## シリコン障害とデータシート説明

お客様が受け取ったATtiny4/5/9/10デバイスはこの文書で記述される異常を除き、現在のデバイスのデータシート([www.microchip.com/DS40002060](http://www.microchip.com/DS40002060))に対して機能的に一致します。この文書で記述される障害はATtiny4/5/9/10デバイスの将来の改訂で処置されるかもしれません。

図1-3. 直列プログラミング タイミング

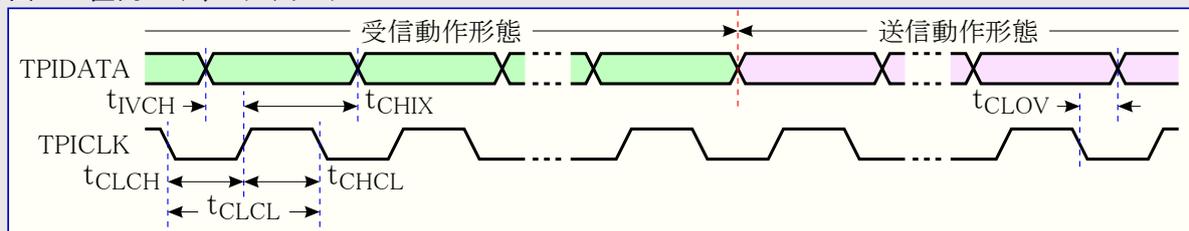
追補A - 125°CでのATtiny4/5/9/10仕様([ww1.microchip.com/downloads/en/DeviceDoc/8127\\_125.pdf](http://ww1.microchip.com/downloads/en/DeviceDoc/8127_125.pdf))で直列プログラミングの最高温度に対する明確化が行われました。

直列プログラミングの最大温度がより低められます。
